三亚崖州湾  
南繁科技城幼儿园  
幼儿园小学项目  
1号楼

总平面图 1:500

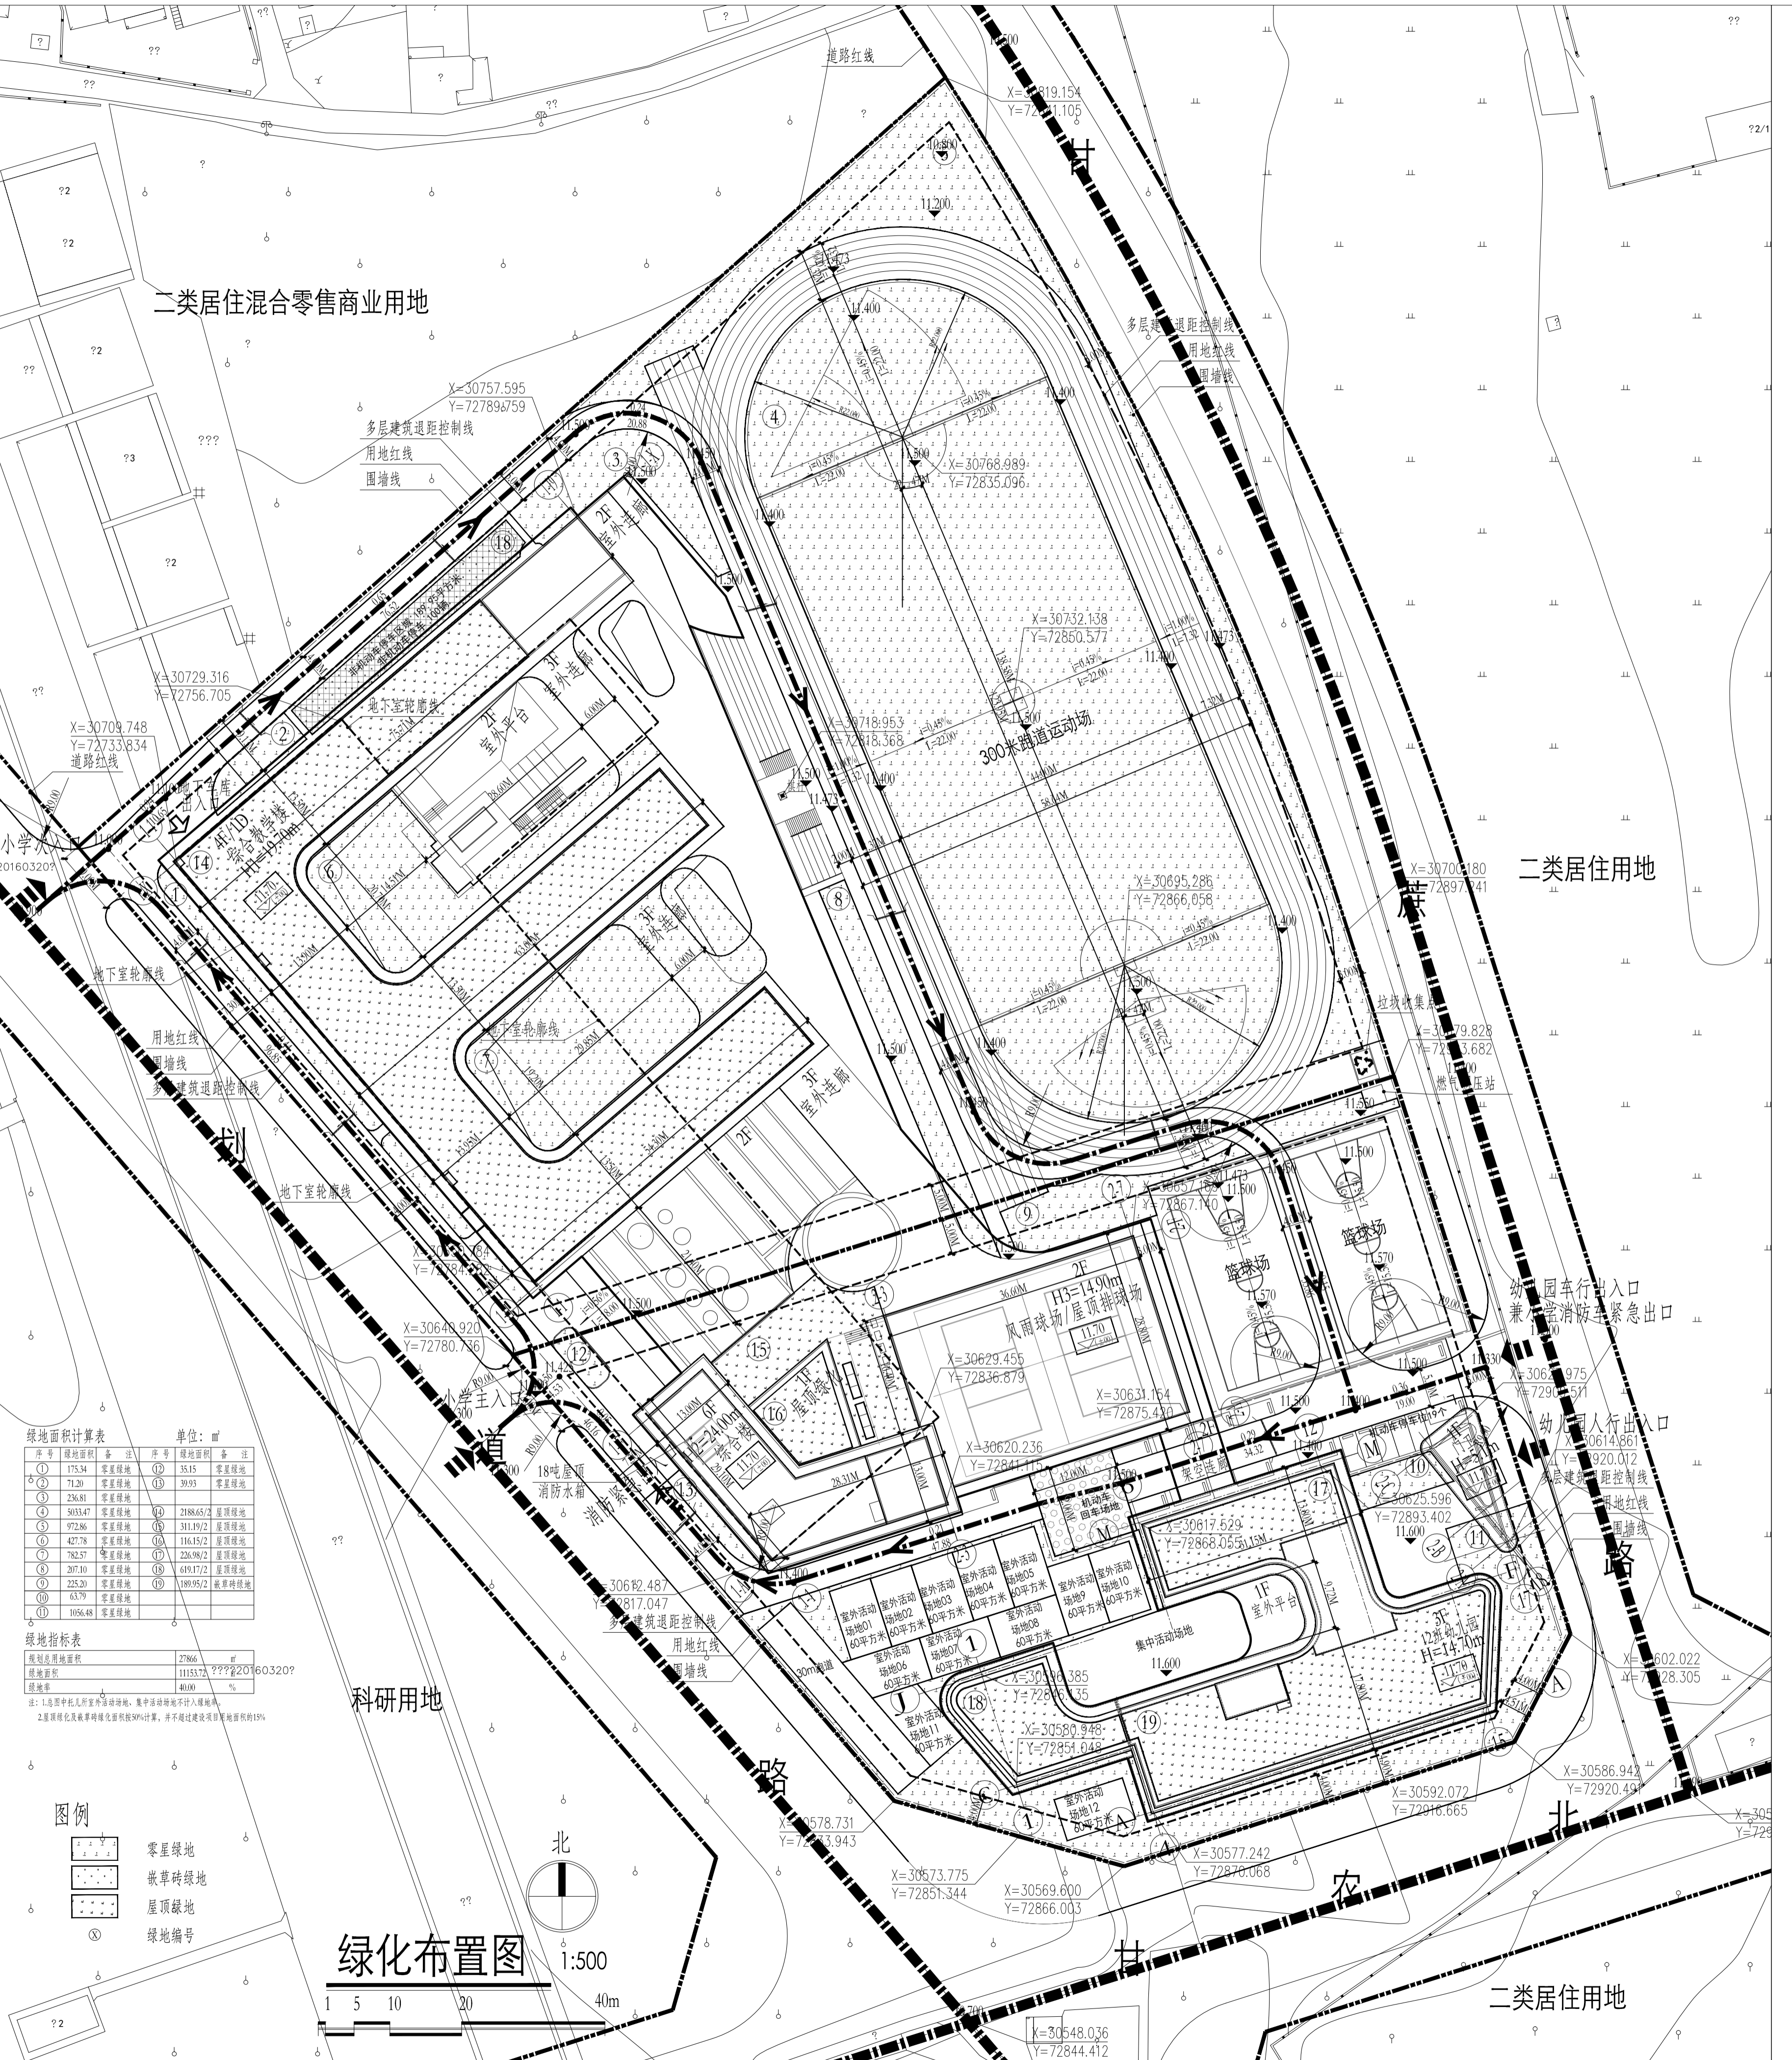
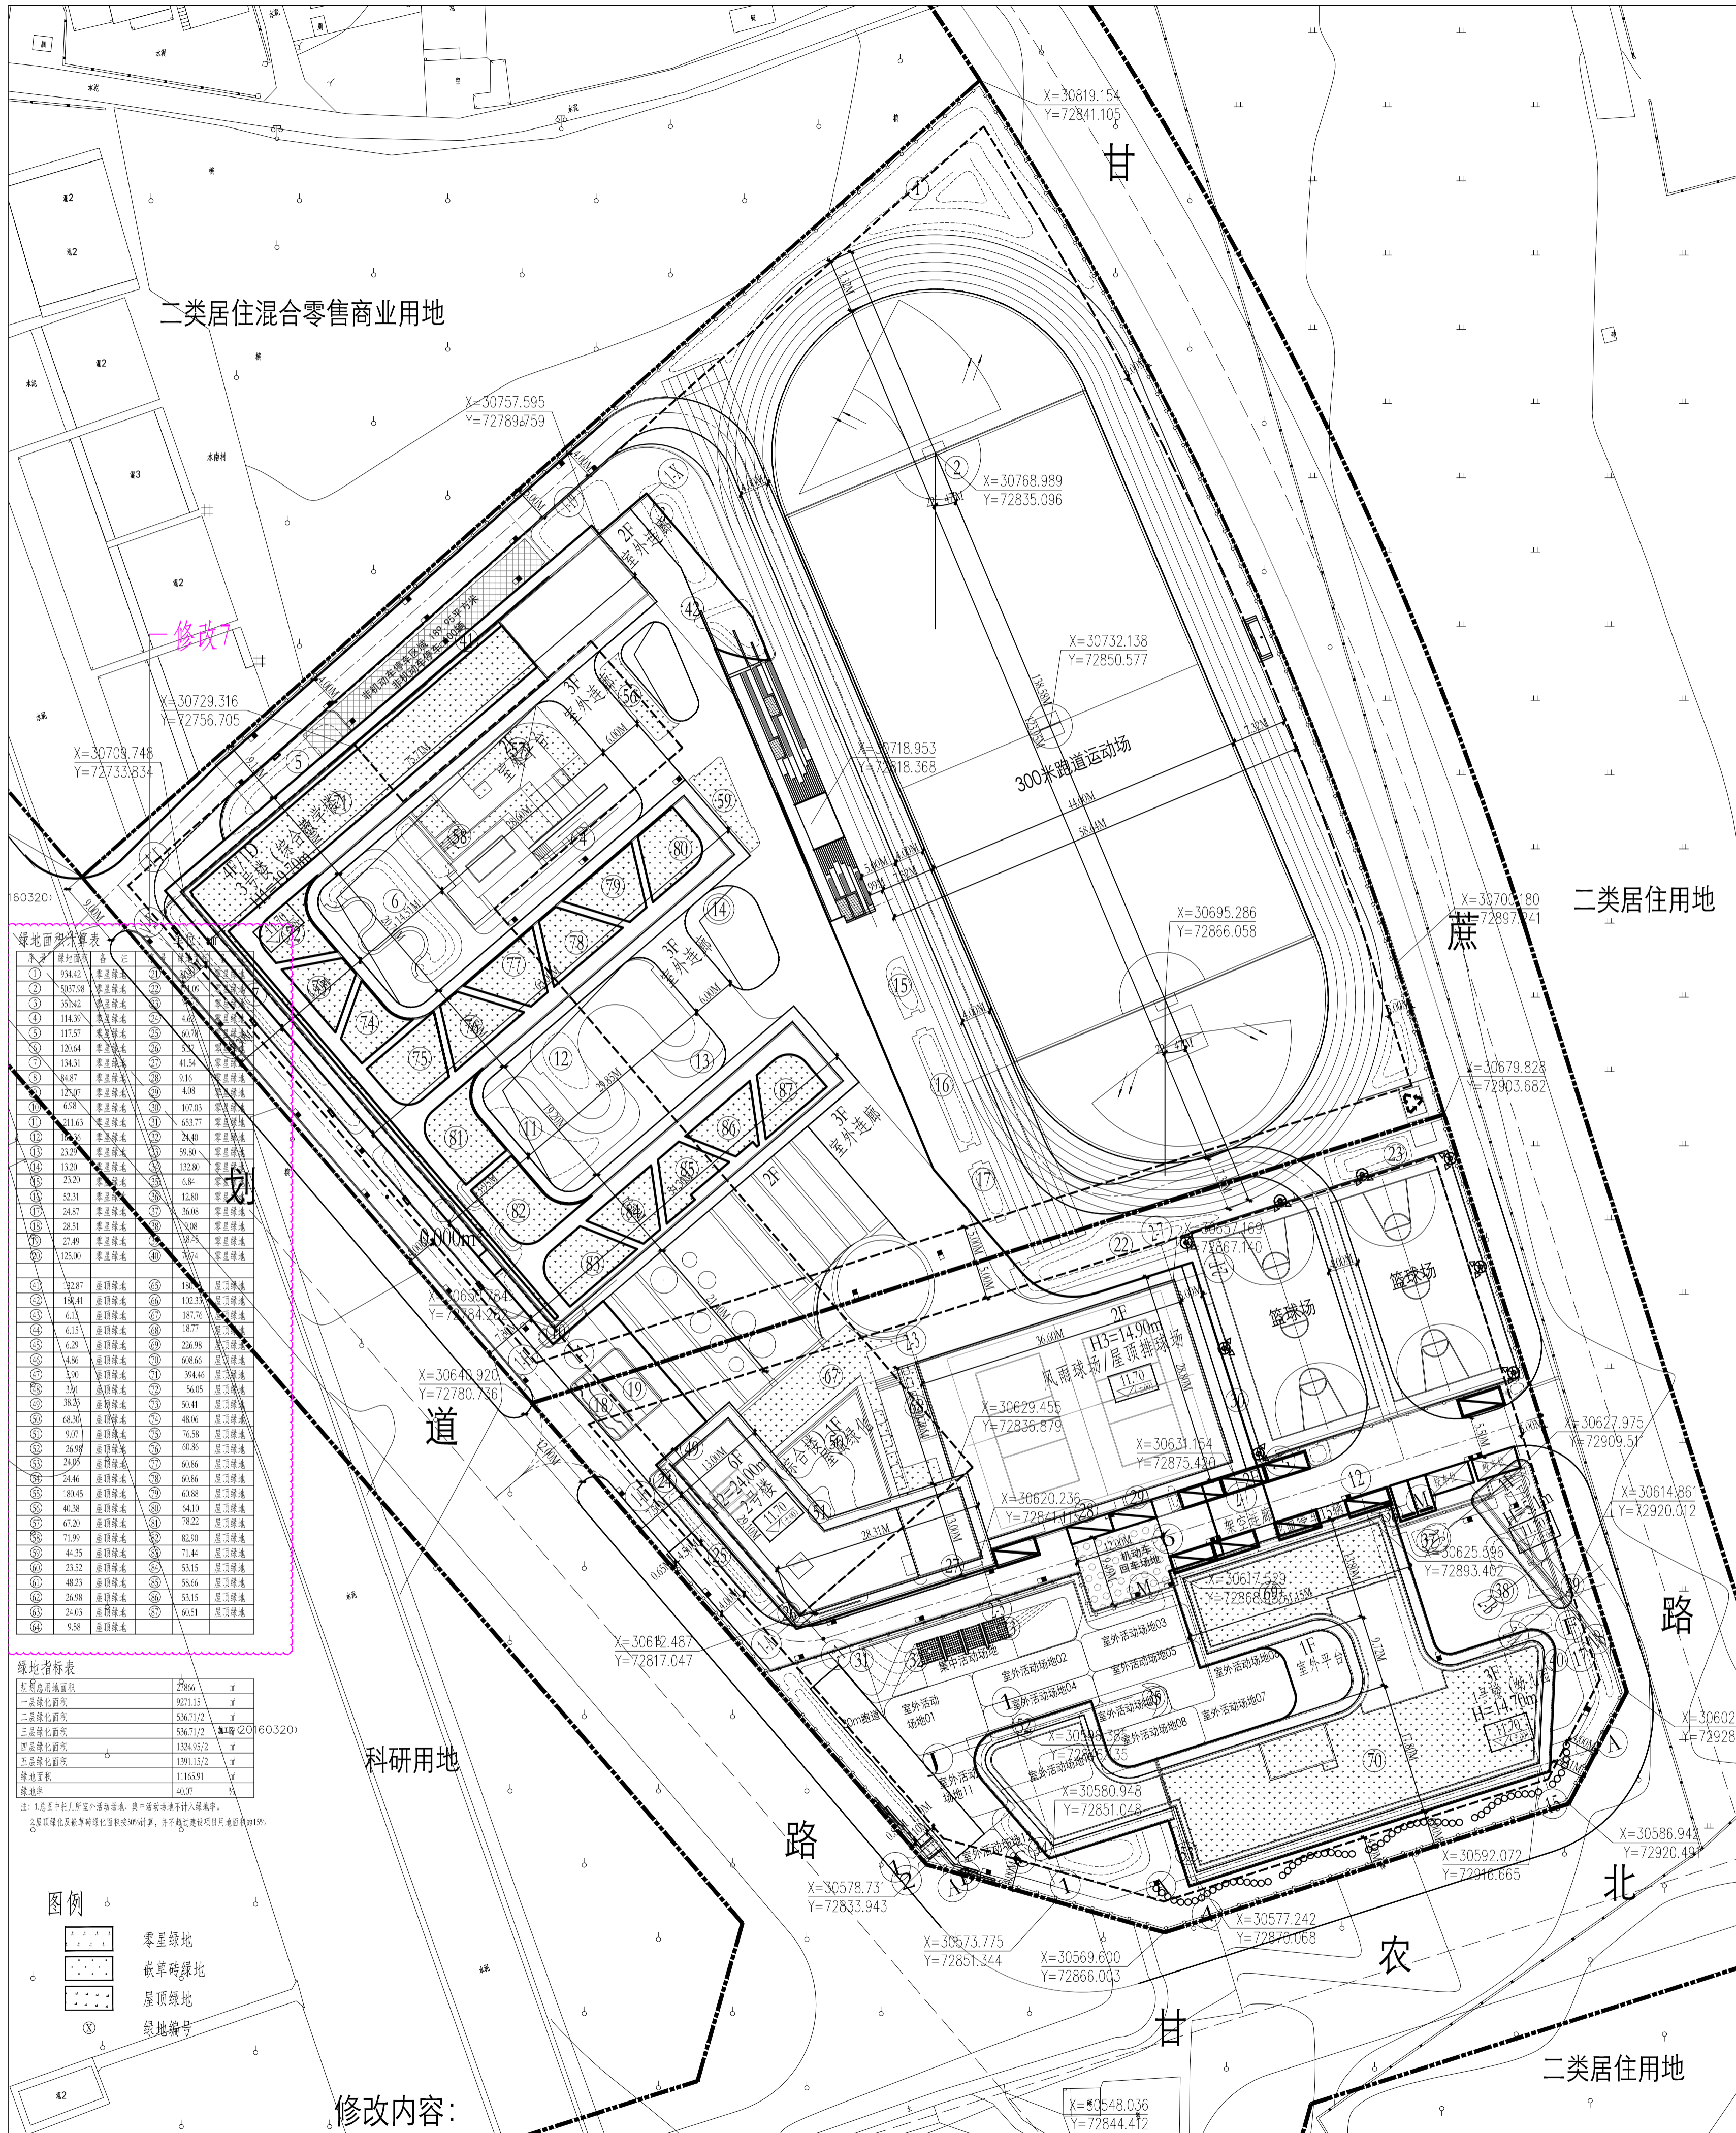
- 修改内容:
- 1.增加精神堡垒
  - 2.调整升旗台位置
  - 3.调整幼儿园门卫位置,向西移动0.07m、向北移动0.12m,坐标点调整
  - 4.垃圾收集点向甘蔗路开门
  - 5.调整地面停车个数:由19辆调整为15辆,与技术经济指标一致
  - 6.向西调整30m跑道,调整幼儿园分班活动场地和共用活动场地

绿化布置图 1:500

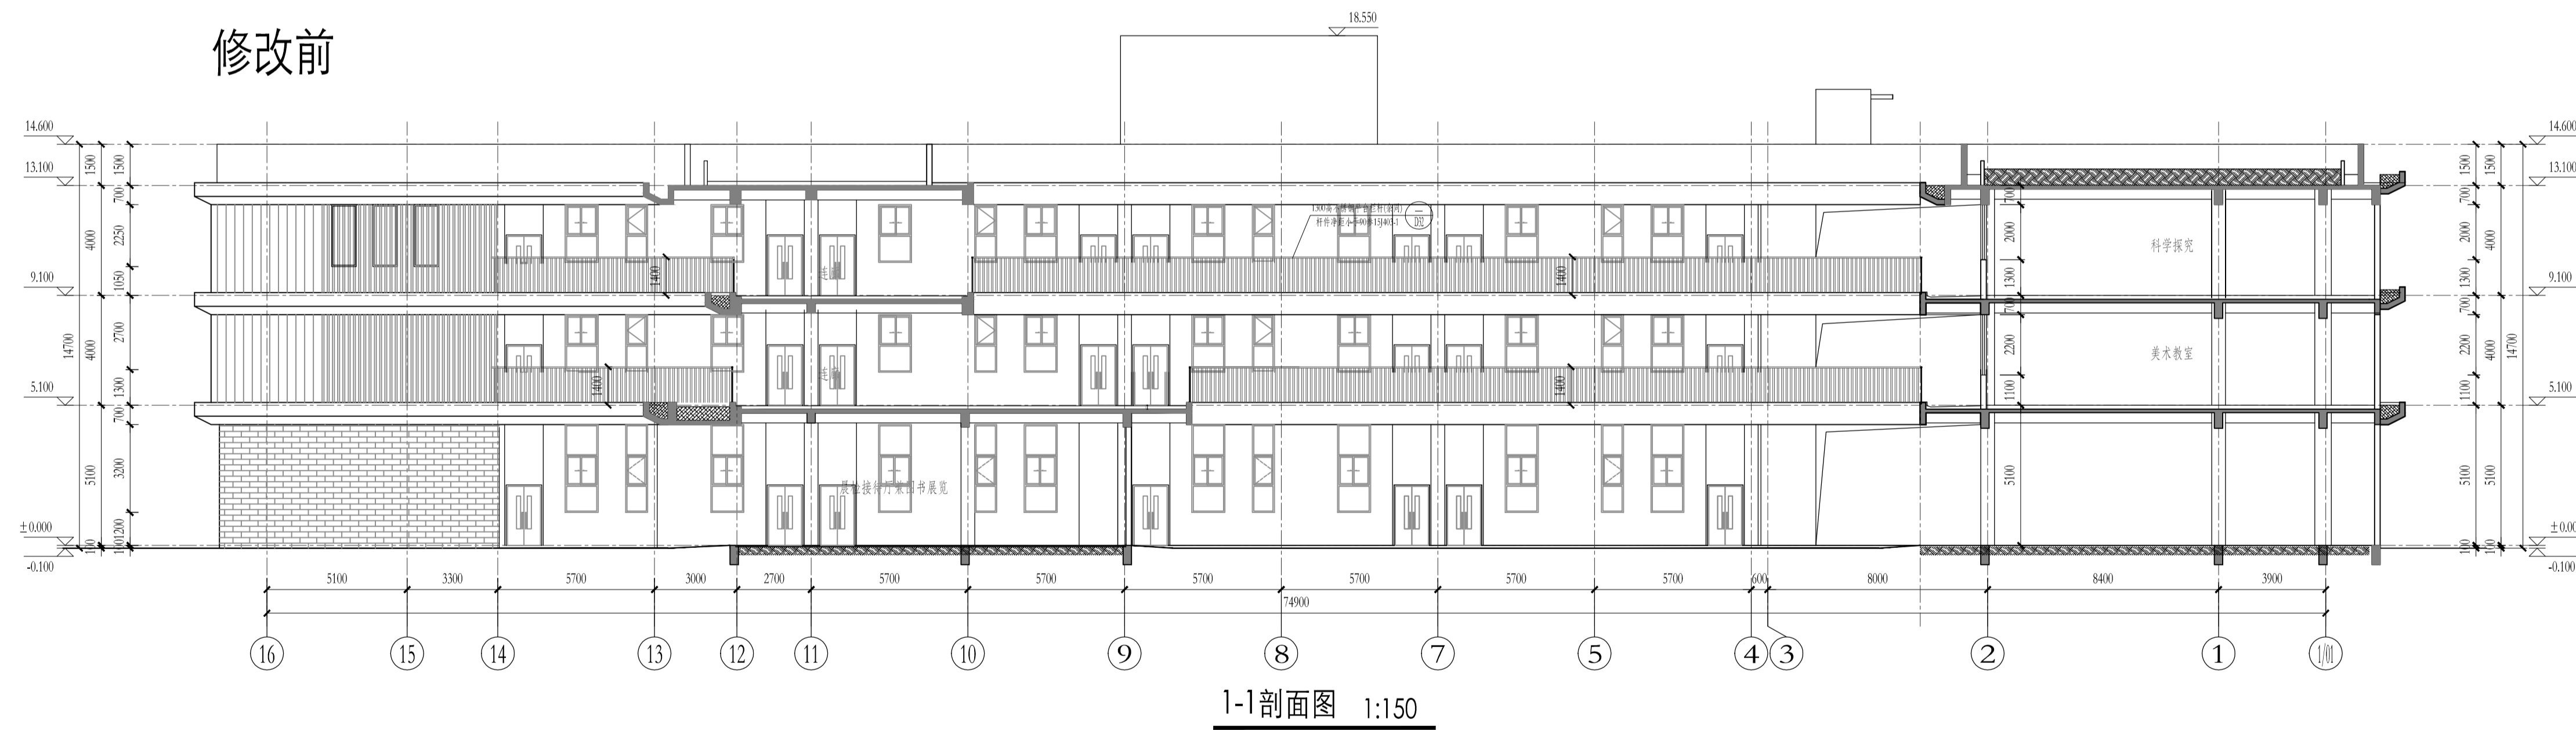
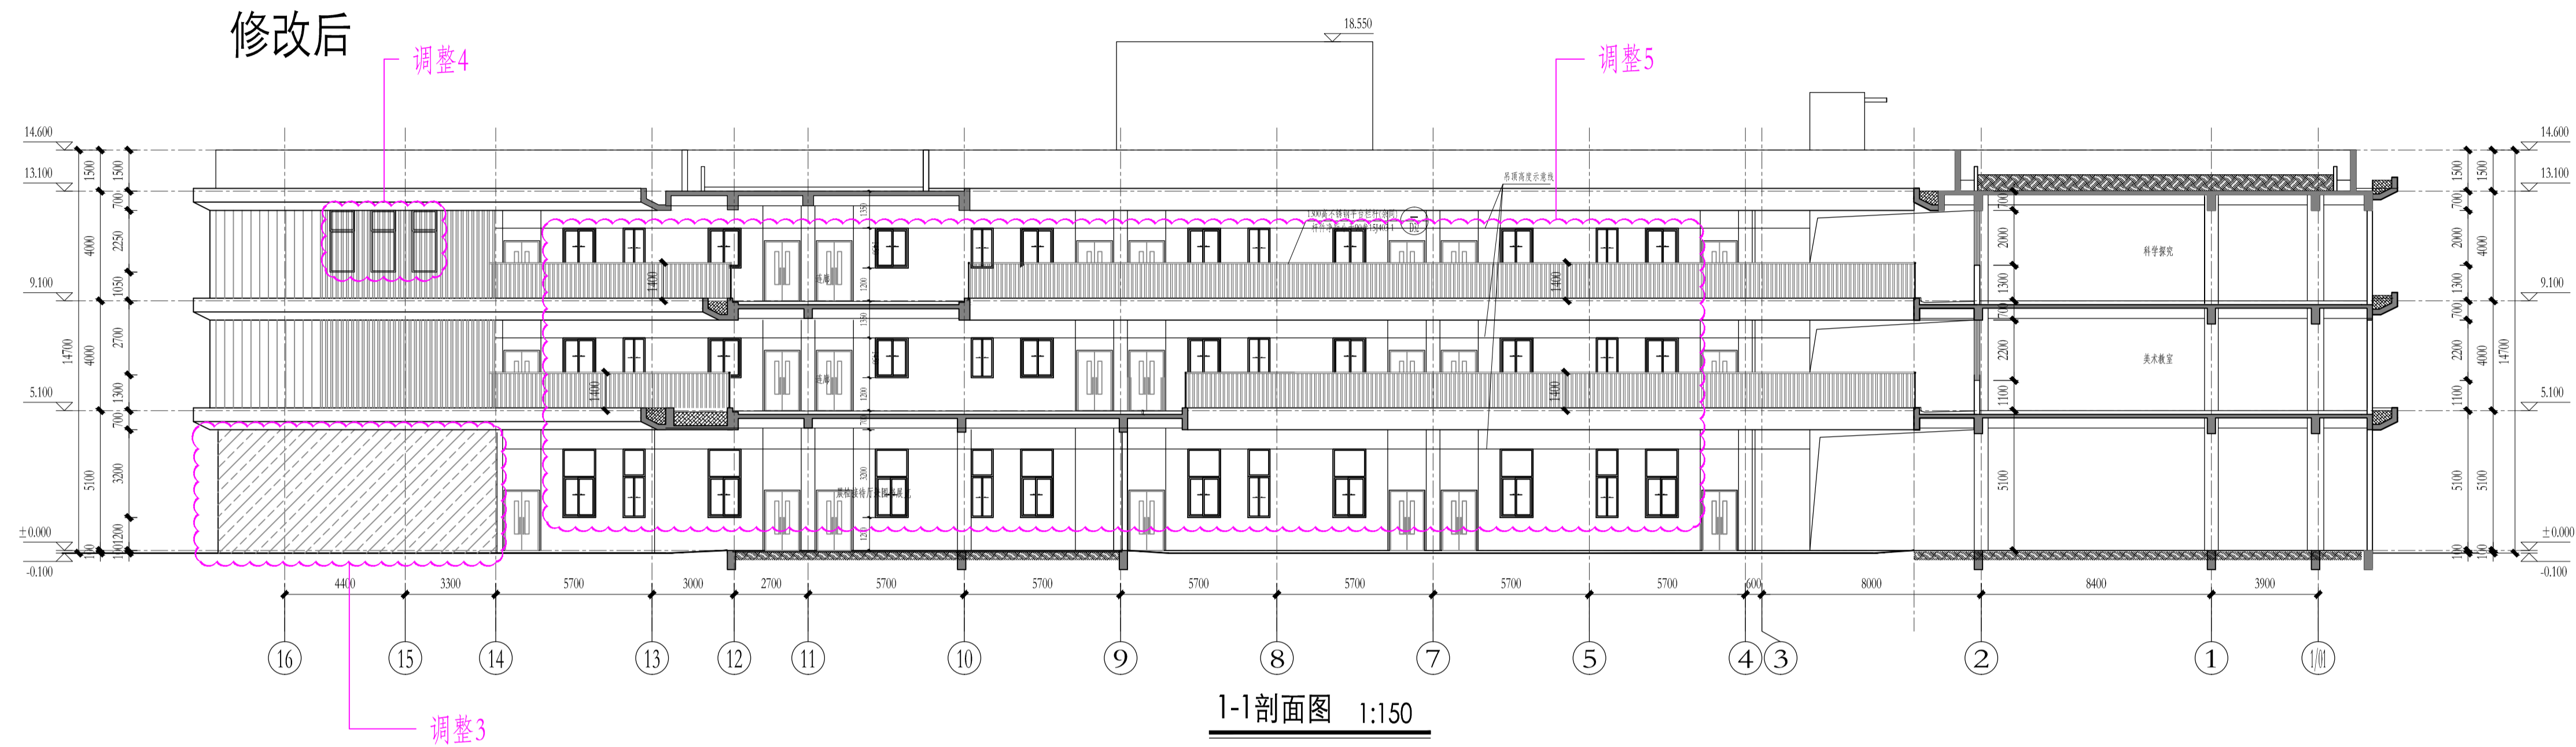
修改内容：  
7.调整绿地轮廓、位置，绿地总面积不变
